当社発行のカタログにおいて下記のとおり印刷・記載の誤りがありました。
お詫び申し上げます。

『押ボタンスイッチ/サムロータリスイッチ総合カタログ '96 ~ '97』('97年6月発行) (カタログ番号 SAOO-325)

260ページ M2P 表示灯の「パネルカット寸法」のパネル加工図
長方形 / 形M2PJ

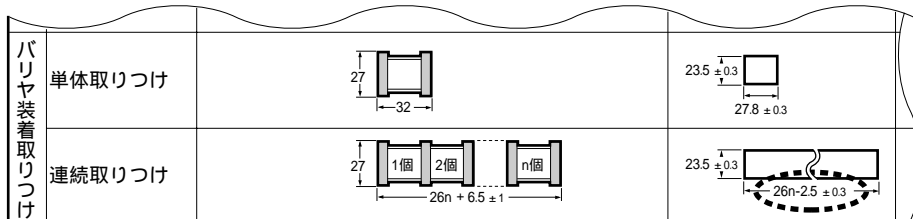
誤	➔	正
32.9n-1.5 ± 0.3		32.9n + 3.5 ± 0.3
25.9n-3.5 ± 0.3		25.9n + 3.5 ± 0.3
26n-2.5 ± 0.3		26n + 2.5 ± 0.3

次回増刷時に修正いたします。
